CONSULTATION ÉCRITE SUR 15 JOURS

Règlement modifiant le Règlement d'urbanisme de l'arrondissement de Ville-Marie (01-282) et le Règlement sur les projets particuliers de construction, de modification ou d'occupation d'un immeuble (CA-24-011) notamment à des fins de concordance avec le Règlement modifiant le plan d'urbanisme de la Ville de Montréal (04-047) afin d'y intégrer le programme particulier d'urbanisme des Faubourgs (dossier 1217303005)

CA-24-282.1XX Règlement modifiant le Règlement d'urbanisme de l'arrondissement de Ville-Marie (01-282) en concordance au Programme particulier d'urbanisme des Faubourgs

Annexe B - Modifications apportées au plan intitulé « Densités et implantation » de l'annexe A du Règlement d'urbanisme de l'arrondissement de Ville-Marie (01-282)

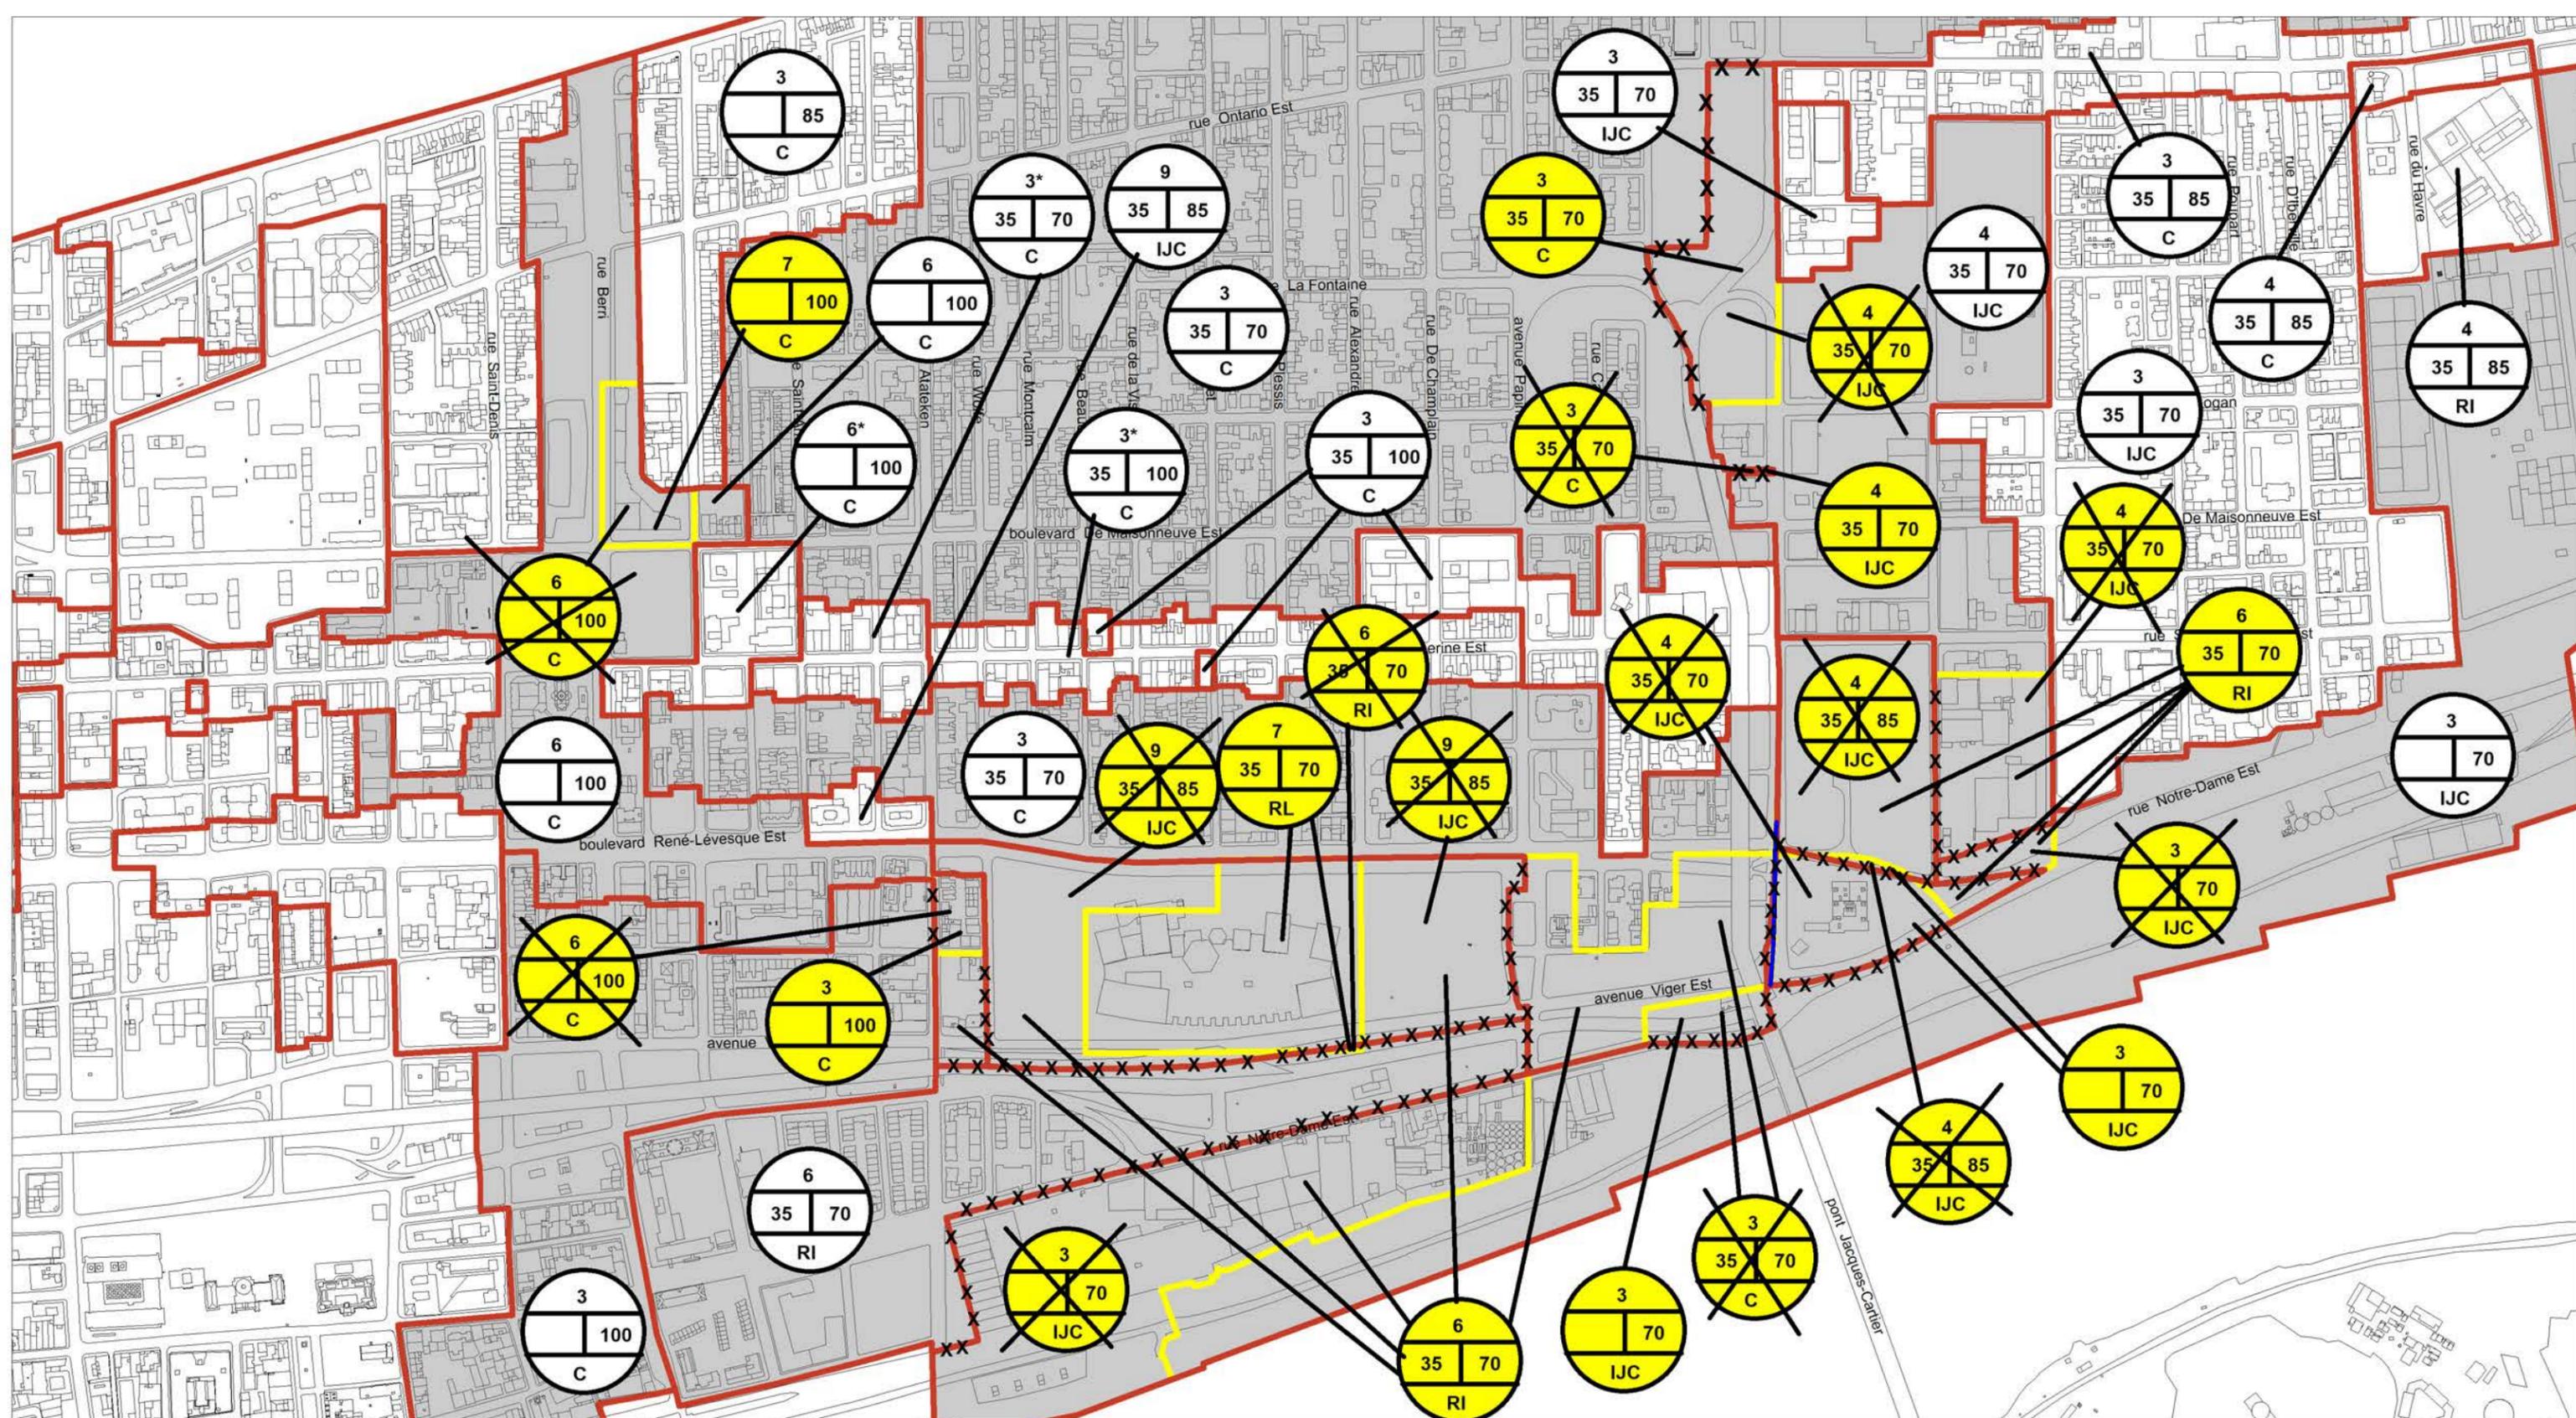
13. Le feuillet intitulé « Densités et implantation » de l'annexe A de ce règlement est modifié tel qu'illustré par les plans joints en annexe B au présent règlement.

Le découpage des secteurs de densité est également modifié pour atteindre les paramètres du PPU. Dans le secteur habité, le site de l'Îlot Voyageur voit son coefficient d'occupation du sol (COS) passer de 6 à 7. Dans le secteur en requalification, le site des Portes Sainte-Marie (Projet Esplanade Cartier) voit son COS passer de 4 à 6 et ce COS est applicable à l'îlot voisin occupé par le Ministère de l'Éducation et de l'Enseignement Supérieur et autrefois occupé par les studios de Télé-Québec.

C'est d'ailleurs un COS de 6 qui est prévu pour l'ensemble des sites non construits du secteur en requalification, soit les sites Molson de part et d'autre de la rue Notre-Dame et le site Radio-Canada à l'exception de l'emplacement occupé par des installations souterraines pour lequel le COS proposé est de 7. Enfin, les sites construits voient leur COS être abaissé, notamment le site à l'est de la rue Wolfe qui passe de 6 à 3, afin d'atténuer la pression du développement immobilier sur le bâti patrimonial.

Annexe F - Modifications apportées au plan intitulé « Zones » de l'annexe A du Règlement d'urbanisme de l'arrondissement de Ville-Marie (01-282)

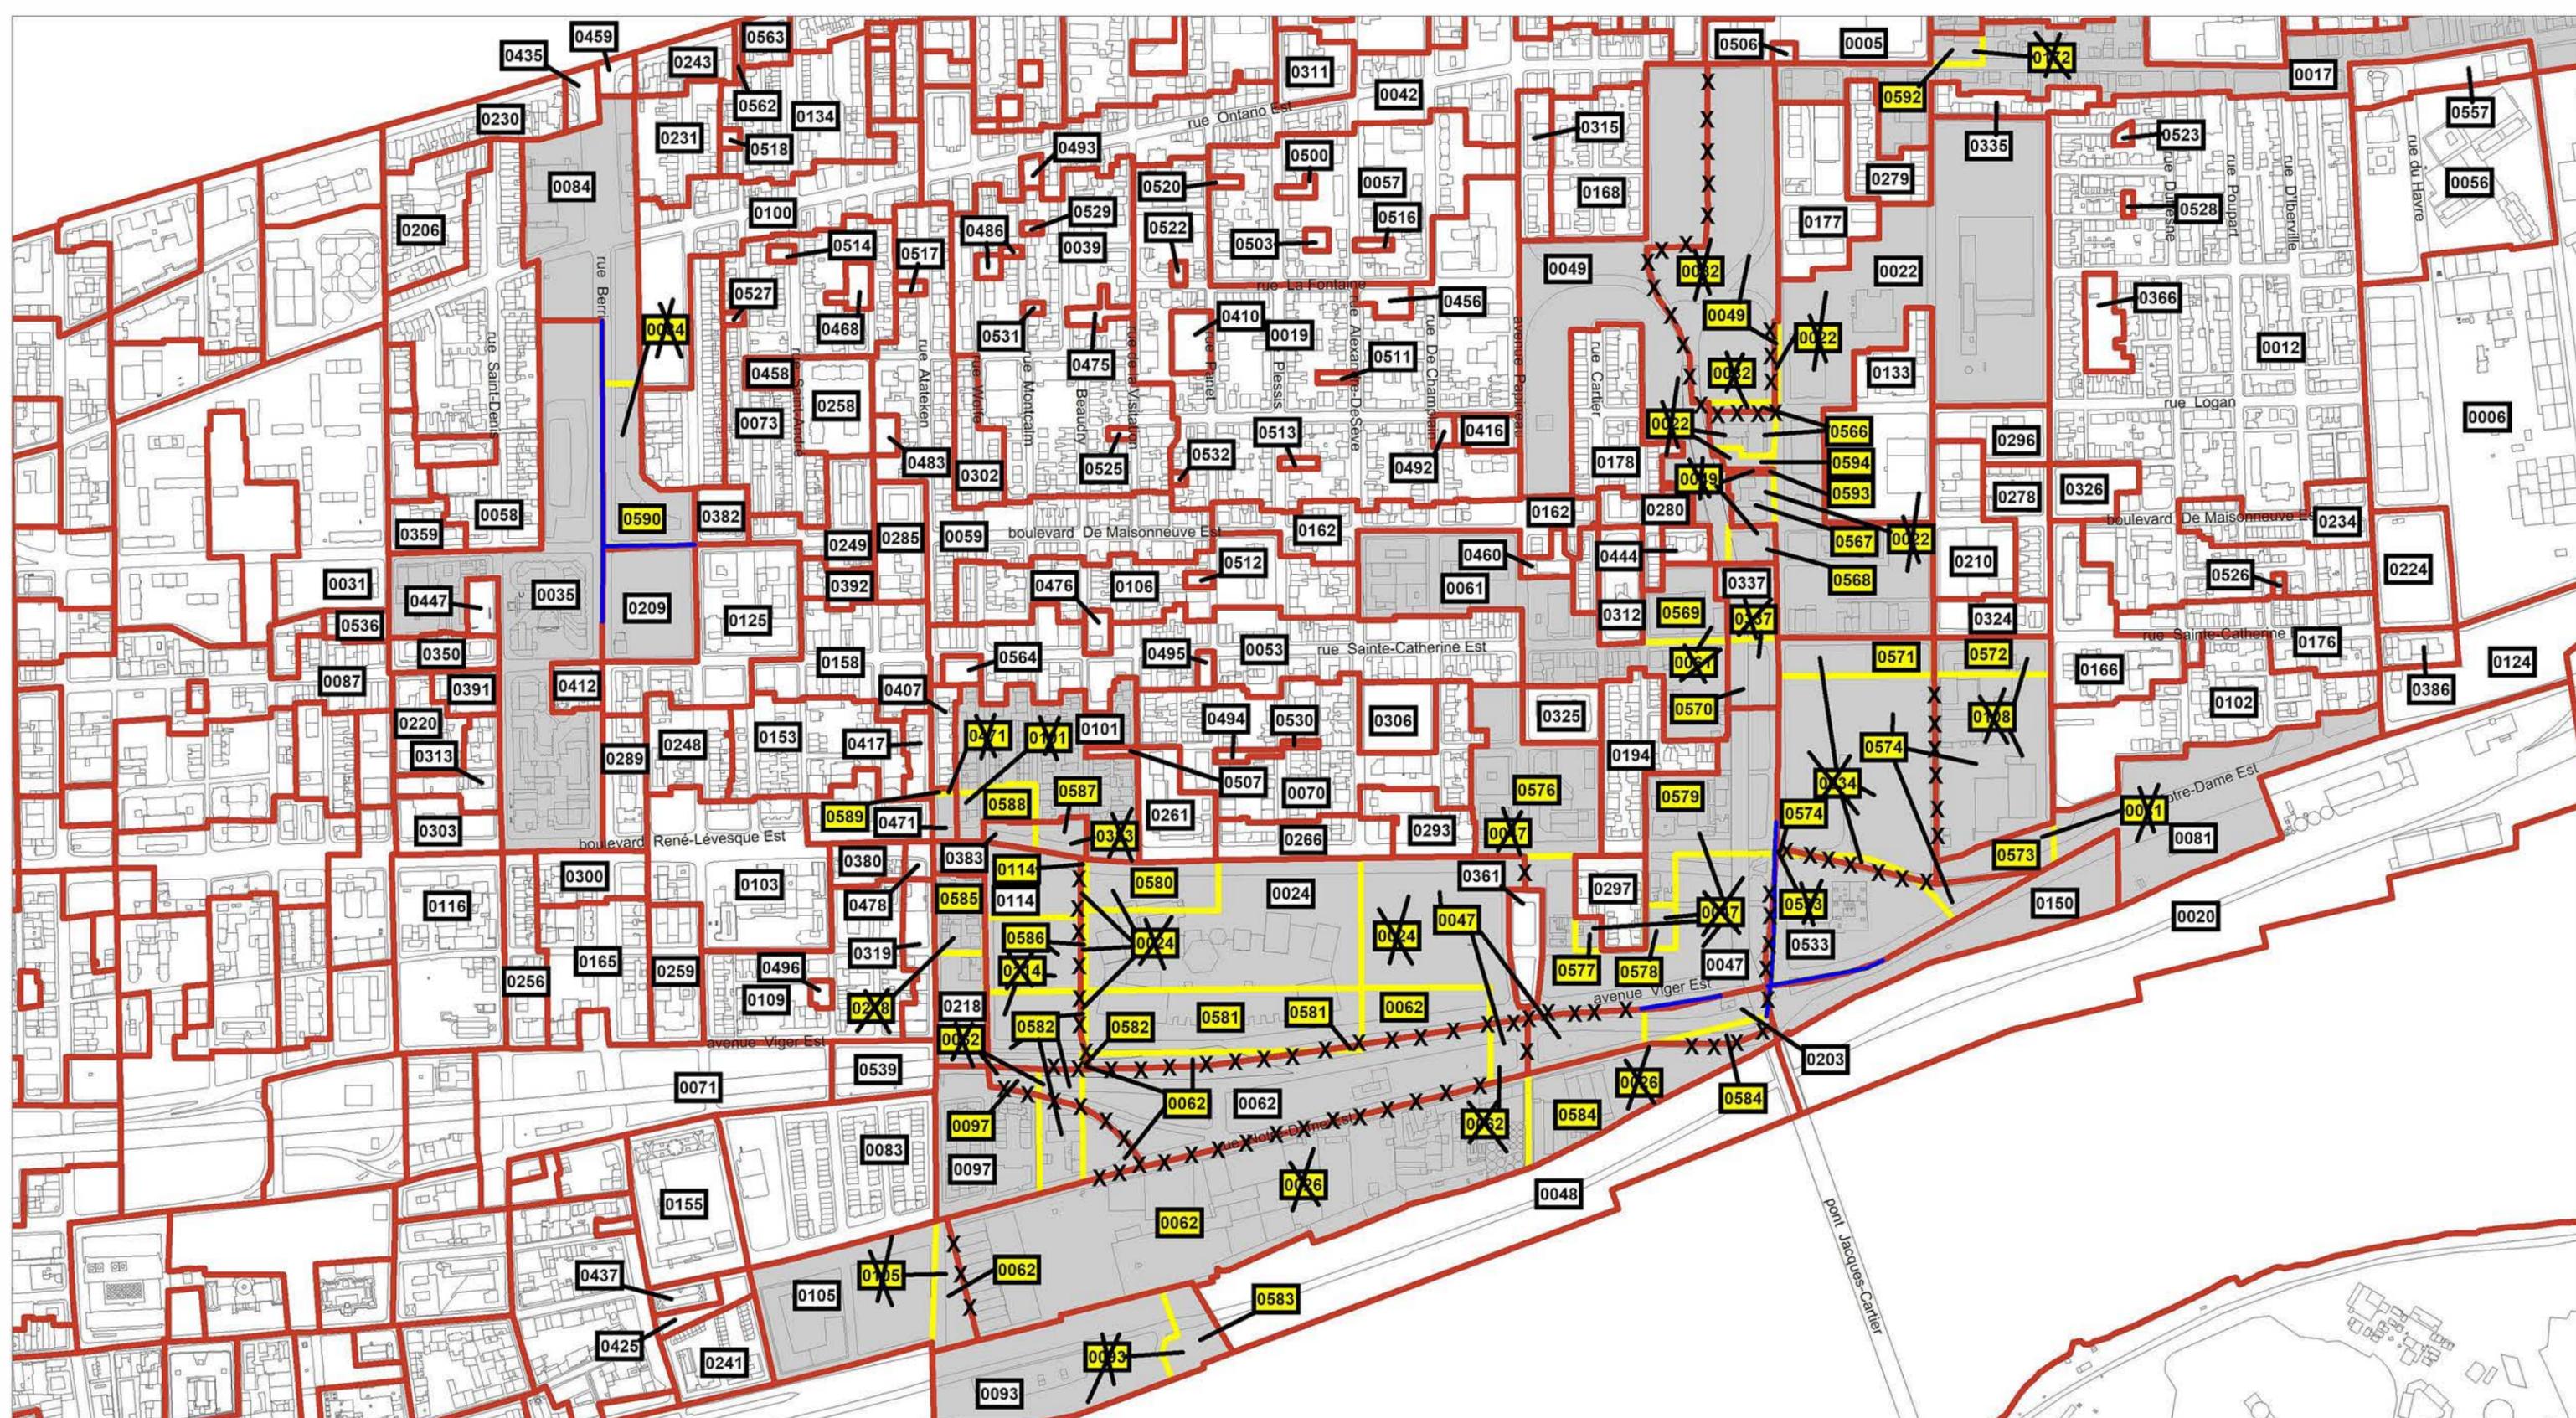
17. Le feuillet intitulé « Zones » de l'annexe A de ce règlement est modifié tel qu'illustré par les plans joints en annexe F au présent règlement.
18. Le Règlement sur les projets particuliers de construction, de modification ou d'occupation d'un immeuble (CA-24-011) est modifié par l'ajout du paragraphe suivant:
